Alcaldía de Calarcá	ACTA Nº 1	CODIGO: FO-MIPG-02 VERSION:03 FECHA:30/07/2024

NOMBRE DEL COMITÉ O DE LA REUNIÓN: INSPECCIÓN VISUAL PUENTE VEHICULAR LA PITALA , PROXIMO AL PUENTE EL DANUBIO , CORREDOR VIAL LA BELLA-QUEBRADA NEGRA

AGENDA O PUNTOS PARA DESARROLLAR:
1.Realizar inspección visual del estado del Puente vehicular La Pitala próximo al Puente principal El Danubio

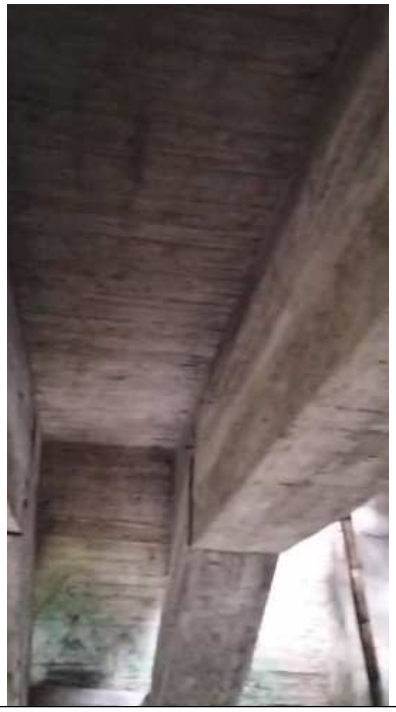
Son dos puentes construidos con estructura independiente. Las dos placas de los tableros de los puentes tienen espesores diferentes.
Uno de los puentes ya había sido reforzado y ahora presenta falla en el tablero.
Las dos estructuras requieren de estudios de patología para establecer la capacidad de carga y las obras de reparación si es del caso.

La placa del lado izquierdo (sentido la Bella-Quebradanegra) presenta pérdida parcial del concreto, dejando expuesto el refuerzo de la misma.
La estructura que soporta esta placa tiene reforzamiento consistente en vigas de concreto.

La placa del lado derecho ((sentido la Bella-Quebradanegra) no presenta falla, aunque si desgaste de la capa de rodadura.
Esta placa está apoyada sobre estribos en concreto en sus extremos y tiene una viga estructural longitudinal

El puente no tiene barandas.

La recomendación inmediata es restringir el paso de vehículos pesados, mientras se evalúa estructuralmente el estado del puente.
